第2回検討チーム会合（2021.9.21）での説明時における質問に対する回答
（案）

2021年10月20日時点版
（一社）日本原子力学会
標準委員会

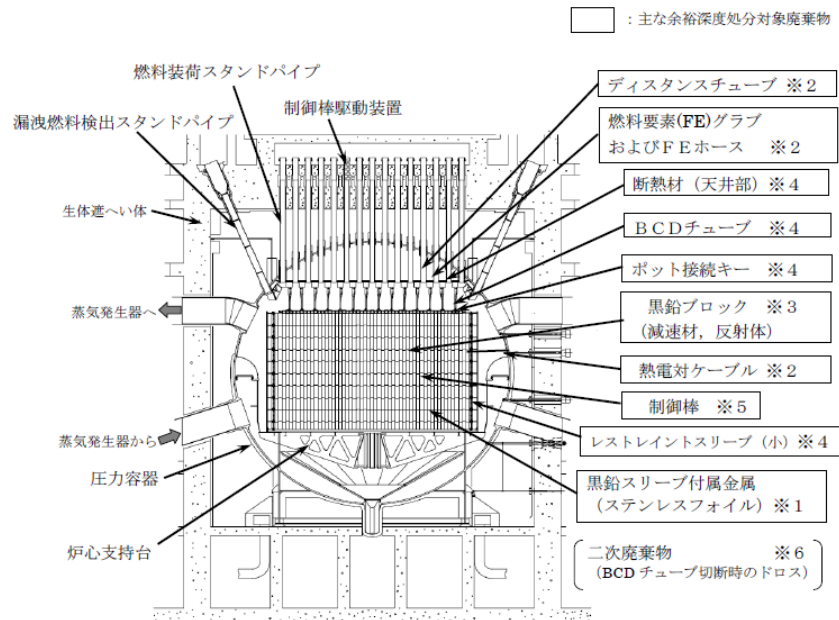
回答 4(2)に関して、ガス炉について、表の対象物と図の名称に記載されているものの対応が分かりにくい。

炉型	対象物	対象物の発生部位
GCR	炉内挿入物（黒鉛スリーブ付属金属、制御棒、ディスタンスチューブ ¹⁾ 、燃料要素(FE)グラブ ¹⁾ 及びFEホース ¹⁾ 、熱電対ケーブル ¹⁾ 、炉内構造物（断熱材（天井部）、BCDチューブ、ポット接続キー、レストレイントスリーブ（小）、BCDチューブ切断ドロス、黒鉛ブロック	<p>□ : 主な余裕深度処分対象廃棄物</p> <p>燃料装荷スタンドパイプ、漏洩燃料検出スタンドパイプ、生体遮へい体、蒸気発生器へ、蒸気発生器から、圧力容器、炉心支持台、制御棒駆動装置、燃料要素(FE)グラブ、およびFEホース、断熱材（天井部）、BCDチューブ、ポット接続キー、黒鉛ブロック（減速材、反射体）、熱電対ケーブル、制御棒、レストレイントスリーブ（小）、黒鉛スリーブ付属金属（ステンレスフォイル）、二次廃棄物（BCDチューブ切断時のドロス）</p>

注1) 原子炉から取り出して、「バンカ廃棄物」として、「バンカ」内に保管している廃棄物もある。

注記 引用図には注記があり、これを上表の対象物に補足した。（下図参照）

- ※1 黒鉛スリーブ付属金属
- ※2 その他（バンカ内放射化金属）
- ※3 黒鉛ブロック
- ※4 炉内構造物
- ※5 制御棒
- ※6 二次廃棄物
